Keuringsverslag van een elektrische laagspanning- en zeer lage spanningsinstallatie

NIET CONFORM

Plaats van het onderzoek	
Straatnaam	Toekomststraat
Huisnummer	9
Busnummer	302
Postcode	3800
Gemeente	Nieuw-Sint-Truiden
Land	België

Aard onderzoek: Controlebezoek van een oude huishoudelijke elektrische installatie van een wooneenheid bij verkoop op vraag van de verkoper volgens (KB 08/09/2019) - AREI Boek 1- 8.4.2. en 8.2.1. en 4.2.4.3.

Afbeelding schakel- en verdeelbord:

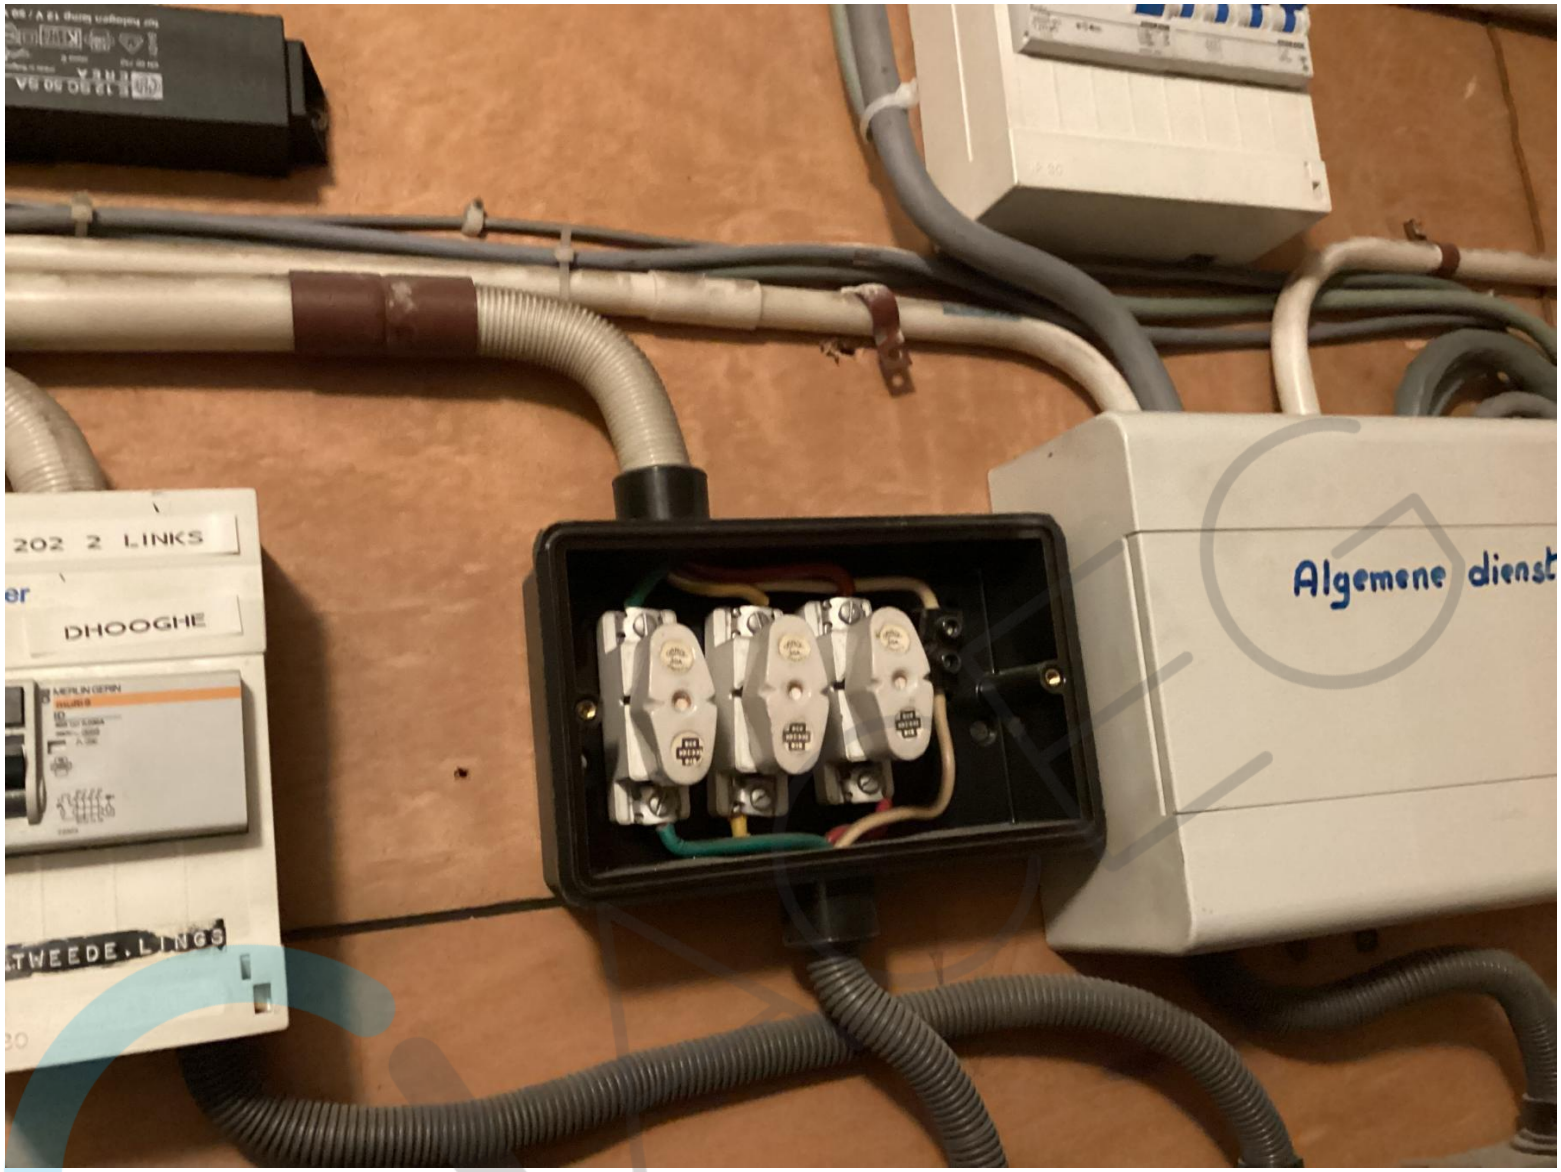
I5.07 Verdeelbord dient vervangen te worden, de beschermingsgraad tegen rechstreekse aanraking is onvoldoende. (Boek 1 Onderafdeling 4.2.2.3.)

I5.09 De genaakbare, naakte onder spanning staande delen zijn onvoldoende afgeschermd. (Boek 1 Afdeling 5.1.4. en 4.2.2.3.)

I7.02 De smeltzekeringhouders of houders van kleine vermogensschakelaars met pennen met een sectie kleiner dan 10mm2 dienen voorzien te worden van kalibreerelementen. (Boek 1 Onderafdeling 5.3.5.5.A.)
